Ergebnisprotokoll: Abstimmung des Nutzungs-konzepts mit der Denkmalpflege am 11.05.2021

Projekt	20-018 VU+ISEK Rantzauer Schlossinsel, Barmstedt
Thema	Abstimmung des Nutzungskonzepts mit der Denkmalpflege

Anlage 07 zum Berichtsentwurf der VU mit ISEK für das Untersuchungsgebiet Rantzauer Schlossinsel, Barmstedt

Abwägung zu den Stellungnahmen aus der TöB-Beteiligung (31.12.2021 bis 03.02.2022)

Abb. 1: Umzeichnung der von Frau Dorsch und Herrn Dr. Köster angefertigten Skizze bzgl. des Multifunktionssaals im EG des Herrenhauses

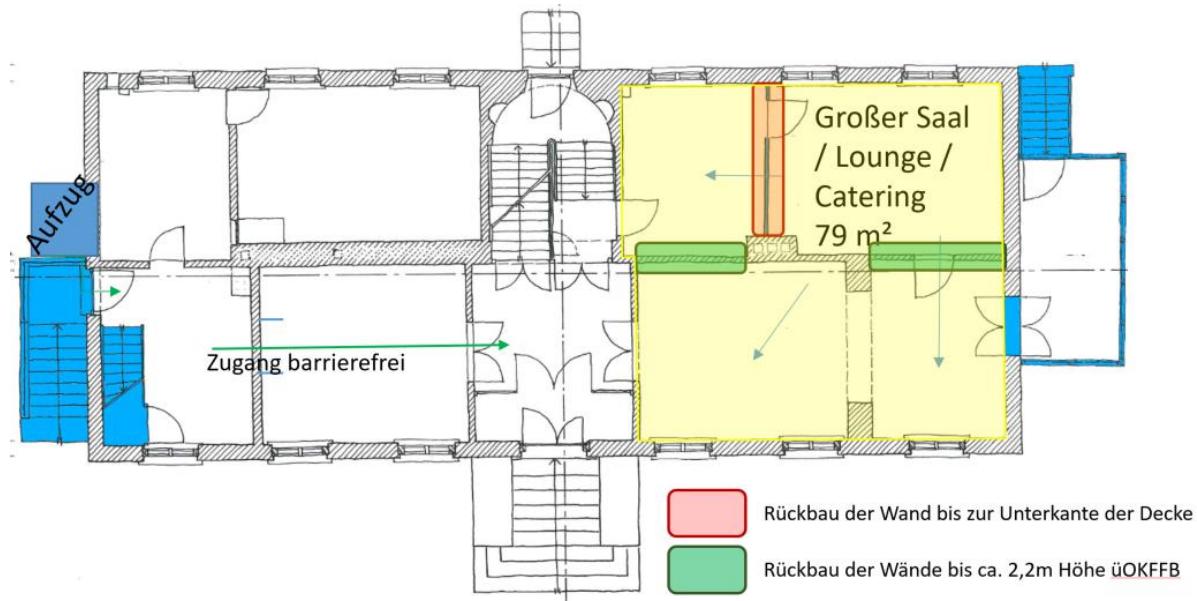
Frau Metzner und Herr Dr. Köster können der zur Herstellung eines multifunktionalen Veranstaltungssaals gewünschten Herausnahme aller Zwischenwände im südöstlichen Teil des EG (derzeit Wohnung des ehem. Amtsrichters) nicht zustimmen. Grund ist, dass hier die historische Raumstruktur des Herrenhauses – eine klassische, symmetrische Anlage mit zum Garten orientierten Saal – erhalten geblieben ist und ein beispieloser Eingriff in die Substanz und

Statik des Hauses entstünde. Mit Blick auf die von Frau Döpke und Frau Halder-Hass vorgetragenen Argumente für die Notwendigkeit attraktiver, öffentlicher Nutzungen und hierfür erforderlicher größerer Raumeinheiten im Herrenhaus, werden jedoch folgende Absprachen getroffen:

- > Die mit nur geringer Tiefe bemessene Trennwand zwischen den beiden Räumen auf der Hofseite kann entfernt werden, da sie nachträglich eingezogen wurde und entsprechend nicht Teil der historischen Disposition / Raumfolge ist (mit roter Markierung im Plan verzeichnet)

- > Die in Längsrichtung des Gebäudes zwischen Vorder- und Hofseite verlaufende Mauer kann zugunsten eines durchgängigen Raumeindrucks in zwei Teilbereichen bis etwa zu einer Höhe von 2,20 über der Oberkante des Fußbodens zurückgebaut werden (mit grüner Markierung im Plan verzeichnet). Hiermit ist gewährleistet, dass die historische Raumstruktur ablesbar bleibt und die Stuckaturen im oberen Wandabschnitt erhalten werden. Die genaue bauliche Ausführung wird im Rahmen der Realisierungsplanung mit der Denkmalpflege fixiert. Der in der Wand befindliche Schornstein und der südlich an diesen anschließende Wandteil bleiben erhalten. Auch die durchbrochene Wand zwischen den Räumen auf der Vorderseite ist zu erhalten.

- > Der Wintergarten stellt – obwohl nicht dem Baualter des Herrenhauses entsprechend – eine Besonderheit dar. Er ist im Zuge der Instandsetzung und Modernisierung des Herrenhauses wiederherzustellen und als zweiter Flucht- und Rettungsweg zu nutzen

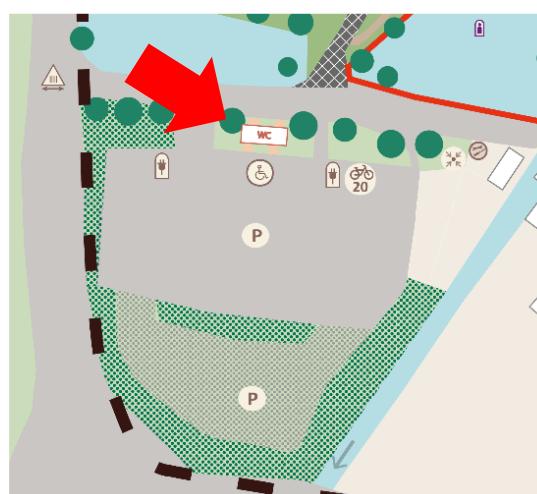
Frau Halder-Hass und Herr Tomczak tragen vor, dass die Notwendigkeit besteht, eines der beiden bestehenden Gäste-WCs im ehemaligen Schlossgefängnis behindertengerecht zu erweitern. Hierfür müsste eine Wand um ca. 20 cm versetzt werden. Frau Metzner widerspricht der Darstellung, dass dies aus denkmalpflegerischer Sicht unbedenklich sei: einerseits, da der im Flur sichtbare Gurtbogen die bestehende Wand verortet; andererseits, da das Fenster dann zu nah an die Wand käme. Zur Lösung des dringenden Bedarfs für eine behindertengerechte WC-Anlage wird vereinbart:

- > Es erfolgt der Anbau eines kompakten WC-Häuschens an der Südostseite des Gebäudes (nur mit einem WC für Menschen mit Behinderungen und Wickelraum, ohne weitere Toiletten oder Nebenräume). Hier bestand historisch ein kleines Nebengebäude. Da die Hauptansichten erhalten bleiben, wird die Störung von Blickbezügen als vertretbar eingeschätzt
